Antwortenkatalog

Vergabestelle: Staatliche Hochbau- und Liegenschaftsverwaltung Mecklenburg-Vorpommern
Maßnahme: Neubau Standortschießanlage Karow Karow, Standortübungsplatz
Vergabe: Fenster und Außentüren
Vergabe-Nr: 24A0044S

VERGABE 24 A0044S

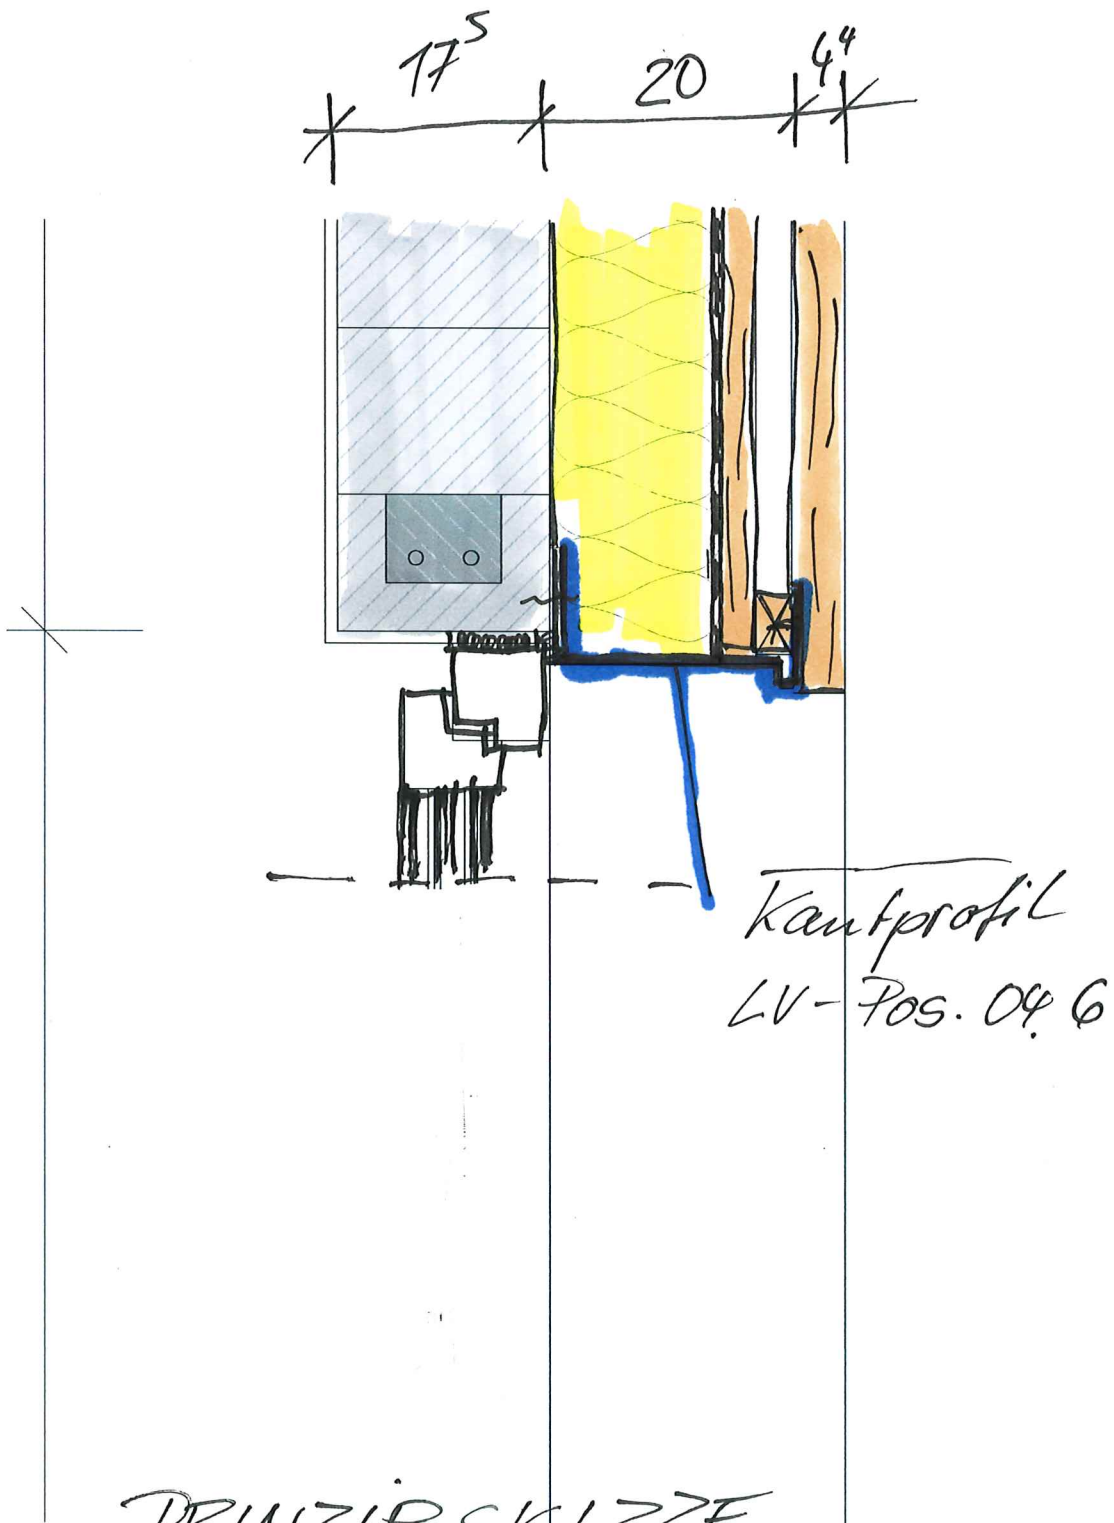
Inhalt: »In der Ausschreibung sind Leibungsfutter mehrfach gekantet enthalten. Bitte senden Sie uns hierfür eine Zeichnung aus der die Ansicht dieses Futters hervorgeht.

Und wie der Anschluss an der Holzfassade erfolgen soll.«

Anbei übersende ich Ihnen eine Prinzipskizze zum Leibungsfutter LV-Pos.04.6 .

Da es sich um individuelle Anfertigungen handeln wird, sind die verdeckten Anschlussmöglichkeiten am KS- Hintermauerwerk bzw.

an der Holz- UK der Verschalung entpechend den örtlichen Gegebenheiten anzupassen bzw. abzustimmen.
